## Rekonstrukce výpravní budovy v ŽST Plzeň - Jižní Předměstí

### Vysvětlení zadávací dokumentace – Dodatek č. 5

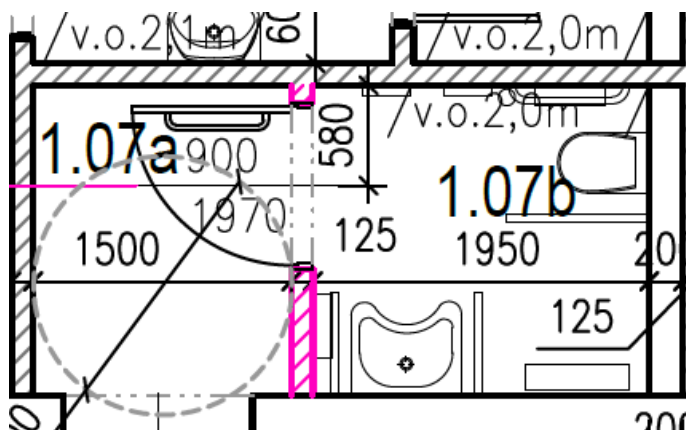
Pol. 197 – VI-S09-1: nerezové madlo U pevné 60cm

Pol. 198 – VI-S10-1: madlo U sklopné 80cm

Pol. 199 – VI-S11-1: nerezové madlo pevné 50cm

Z uvedeného vyplývá, že WC pro invalidy je pouze v místnosti 1.07b a 1.07a. Vzhledem k tomu jsou položky 197, 198 a 199 duplicitní s položkami 115, 116 a 647.

**Žádáme o odstranění položek 115, 116 a související položky č. 647.**

Položky 115, 116 a 647 odstraněny ze soupisu prací z důvodu jejich duplicity.

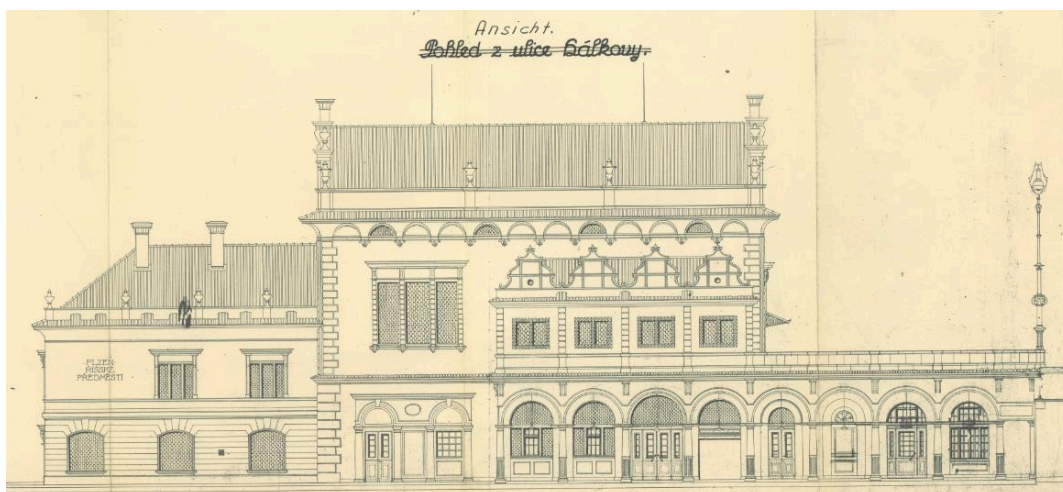
Žádáme zadavatele o aktualizaci výkazu výměr výplní **ze skleněných tvárnic**. Z popisu položek není zřejmé jedná-li se o dodávku, montáž nebo o duplicitu konstrukce viz přiložený výřez z rozpočtu.

**ČERVENÉ JE VEPSÁN KOMENTÁŘ VYSVĚTLUJÍCÍ ROZPORY.**

Otvory oken **0.02, 0.03, 0.16, 0.17, 0.18, 0.51, 0.52, 0.53, 0.54, 1.01** původně na objektu byly a byly zazděny v průběhu užívání stavby či poslední velké rekonstrukci. Snahou architektonického řešení projektu bylo obnovit původní stav budovy z doby její výstavby. Tzn. vyzdívky se vybourají a vyplní se luxferovou výplní - replikami původních luxferových tvárnic - ref. výrobek "FALCONNIER". Zadavatel akceptuje a připouští i jiného výrobce, v případě, že jeho výrobek bude splňovat materiálové a technické specifikace, uvedené zadavatelem / projektantem.

Okno **1.01** bylo původně s luxfery a pak bylo nahrazeno klasickým oknem s mříží. Mříž bude odstraněna a okno bude nahrazeno/obnoveno s luxferovou výplní - replikami původních luxferových tvárnic - ref. výrobek "FALCONNIER". Zadavatel akceptuje a připouští i jiného výrobce, v případě, že jeho výrobek bude splňovat materiálové a technické specifikace, uvedené zadavatelem / projektantem.

Položky v soupisu prací č. 206,207 a 208. Zvětšeny o montáž položky č. 209.
